**МОДУЛИ ГИБКИЕ ПРОИЗВОДСТВЕННЫЕ
И СТАНКИ МНОГОЦЕЛЕВЫЕ
СВЕРЛИЛЬНО-ФРЕЗЕРНО-РАСТОЧНЫЕ
ОСНОВНЫЕ ПАРАМЕТРЫ И РАЗМЕРЫ**

ГОСТ 27491—87

Изменение № 1 ГОСТ 27491—87 Модули гибкие производственные и станки многоцелевые сверлильно-фрезерно-расточные. Основные параметры и размеры
 Утверждено и введено в действие Постановлением Государственного комитета СССР по стандартам от 05.05.89 № 1181

Черт. 1

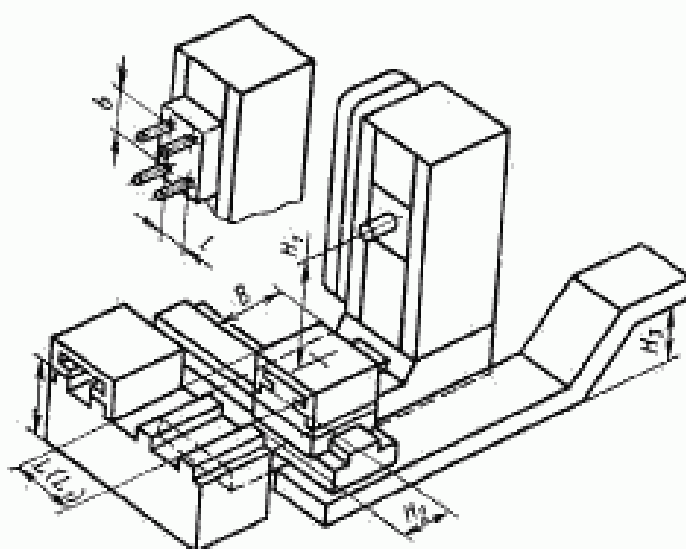
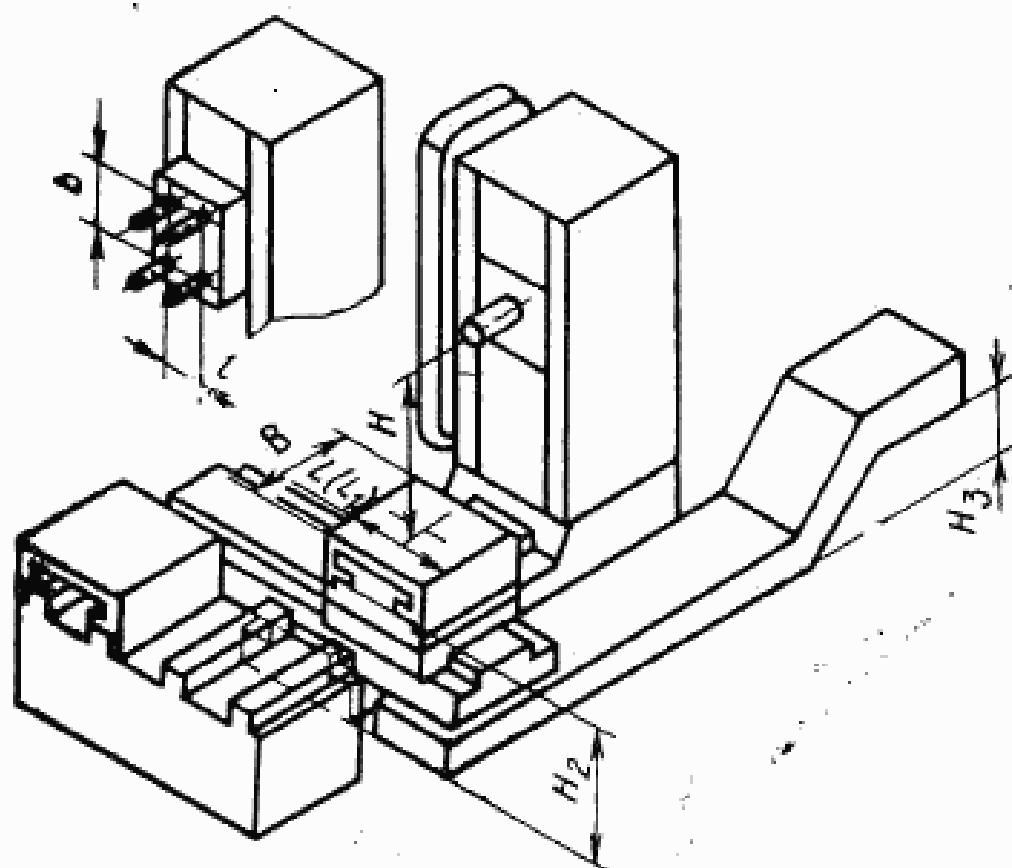
чертежи 1, 2 заменить новыми (см. с. 119, 120)
